改善箇所説明図

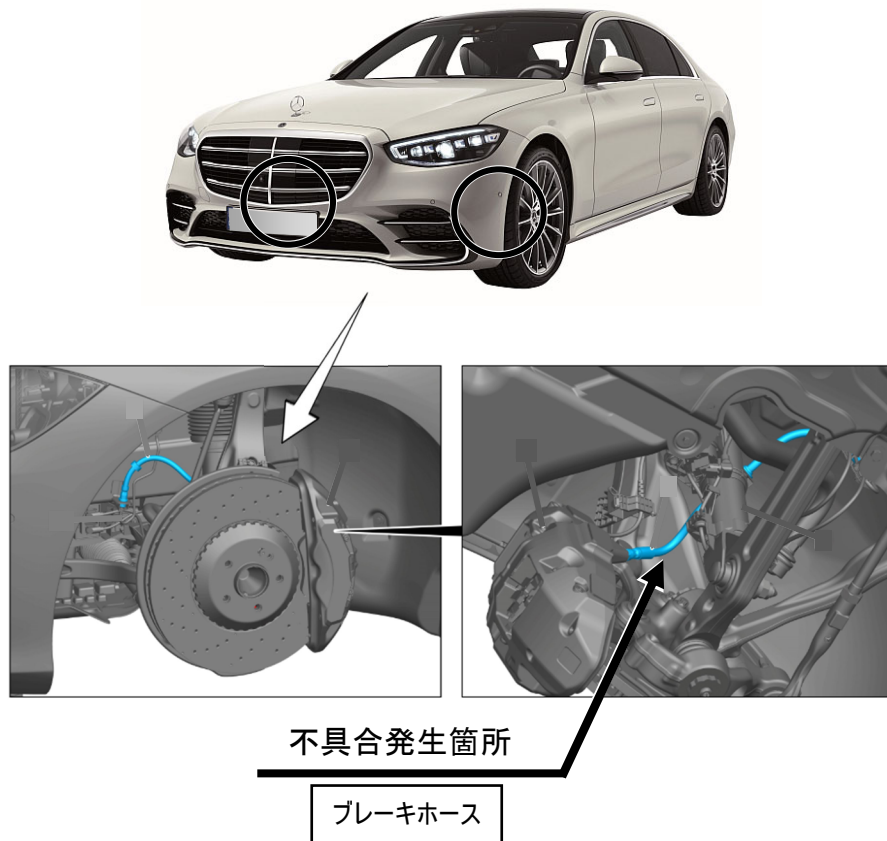
注: は、対策品に交換する部位を示す。

前輪のブレーキホースにおいて、製造工程が不適切なため、高温多湿の環境下における耐久性が低いものがある。また、設計検討が不十分なため、ブレーキホースの屈曲性が低い部位があるものがある。そのため、長期間にわたり高温多湿の環境に曝されることでホースが劣化して亀裂が発生し、ブレーキフルードが漏れ出して、制動力が低下するおそれがある。

全車両、前輪のブレーキホースを対策品に交換する。

識別：車台番号の付近に黄色の識別ペイントを塗布する
